Doc No. FRO-TA-0065/REV.2

第4回 特定兼用キャスクの設計の型式証明等に係る審査会合
(2020年10月5日)

発電用原子炉施設に係る特定機器の設計の型式証明申請 (審査会合コメント回答)

日立GEニュークリア・エナジー株式会社

貯蔵時と輸送時の閉じ込め評価方法の違い

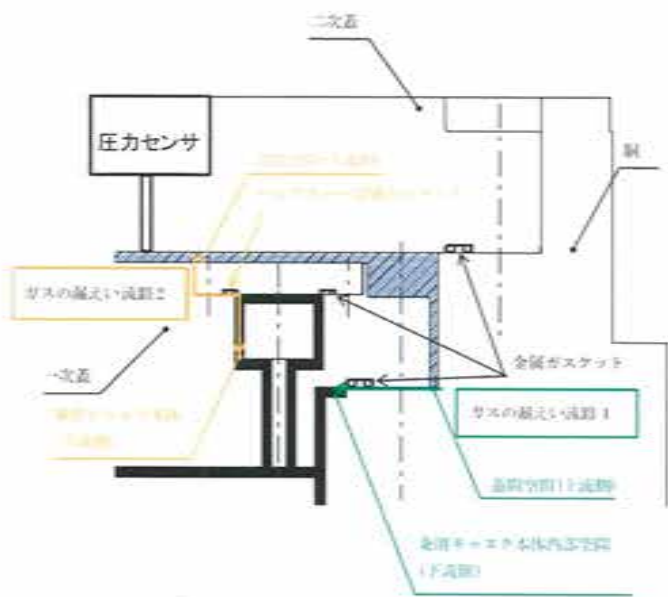
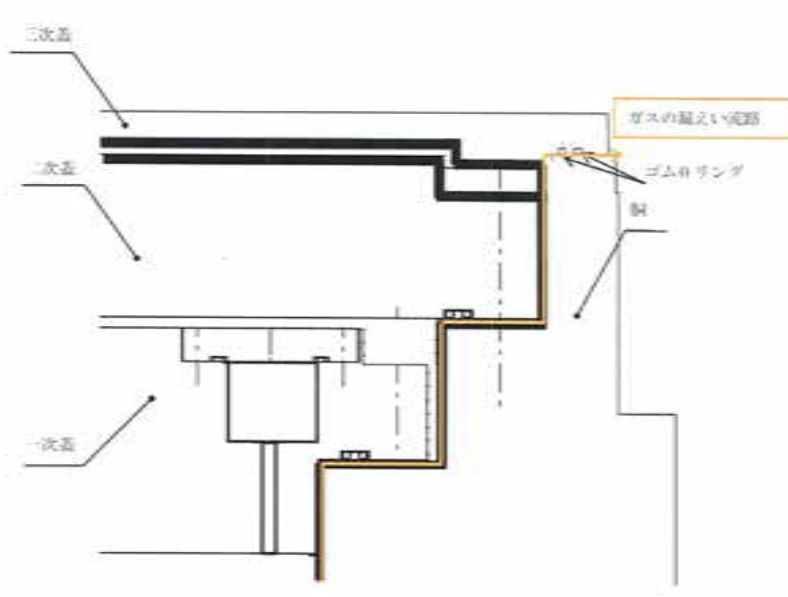
1.2 コメント回答(コメントNo.8)

密封機能維持の方法	<ul style="list-style-type: none"> 一次蓋、二次蓋による二重の閉じ込め構造として、一次蓋を密封境界とする。 蓋間を正圧として外部との圧力障壁を形成し、蓋間のガスが兼用キャスク内に漏えいしたと仮定しても、設計貯蔵期間中、兼用キャスク内部を負圧に維持できる金属ガスケットを使用する設計とする。 二次蓋に圧力センサを取り付けることにより、蓋間の圧力を監視できる設計とする。 	<ul style="list-style-type: none"> 三次蓋を取り付けることにより、三次蓋を密封境界とする。 兼用キャスク内部の圧力が大気圧(一般の試験条件)又は正圧(特別の試験条件)になったと仮定した場合に、三次蓋からの漏えい率を評価し、外運搬規則で要求される基準値(放射性物質の漏えい率)を満足する設計とする。 圧力センサを設けるための二次蓋の窪みを塞ぐためにモニタリングポートカバープレート(輸送用)を設置する。
閉じ込め評価方法	<ul style="list-style-type: none"> 蓋間空間のガスが兼用キャスク内部に漏えいしたと仮定しても、兼用キャスク内を負圧に維持できることを評価する。 	<ul style="list-style-type: none"> 密封境界の内部が正圧となることを想定し、三次蓋のゴムOリングからの放射性物質の漏えい率を計算する。
